Avis de la MRAE et réponse du MO

**RECONVERSION DU SITE DE L'ANCIENNE USINE  
AGFA-GEVAERT A PONT-A-MARCQ ET  
MERIGNIES**

<b>Autorité environnementale (AE) :</b>	Mission régionale d'autorité environnementale (MRAE) Hauts-de-France
<b>Version de l'étude d'impact soumise à avis de l'AE :</b>	28 mars 2024
<b>Date de réunion de la MRAE dont l'objet porte sur l'avis :</b>	27 mai 2025
<b>Référence de l'avis délibéré :</b>	N° 2025-8741 et 2025-8742 adopté lors de la séance du 27 mai 2025 par la MRAE Hauts-de-France

Figure 3 Plan prévisionnel du tracé du réseau - ALTEREA - mars 2025

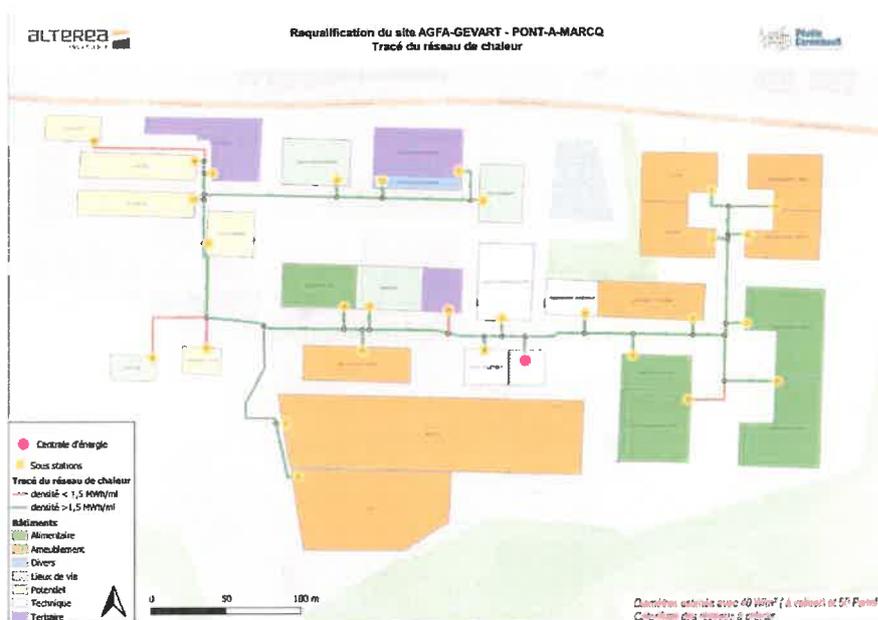
*L'autorité environnementale recommande de compléter la partie dédiée au bilan des émissions de gaz à effet de serre en listant les mesures déjà prises pour les compenser et en proposant d'autres afin de limiter l'impact du projet.*

Dans le cadre d'une étude de faisabilité sur le développement des énergies renouvelables, deux solutions, utilisant a minima 80% d'énergies renouvelables et de récupération pour alimenter le réseau de chaleur du site, sont actuellement à l'étude :

- un scénario mêlant géothermie et biomasse (scénario privilégié)
- un scénario basé sur la seule biomasse.

Ces deux options seront complétées par l'installation de panneaux photovoltaïques sur la moitié des toitures, afin d'alimenter directement les besoins des pompes à chaleur géothermiques en autoconsommation, le surplus étant réinjecté sur le site en autoconsommation collective.
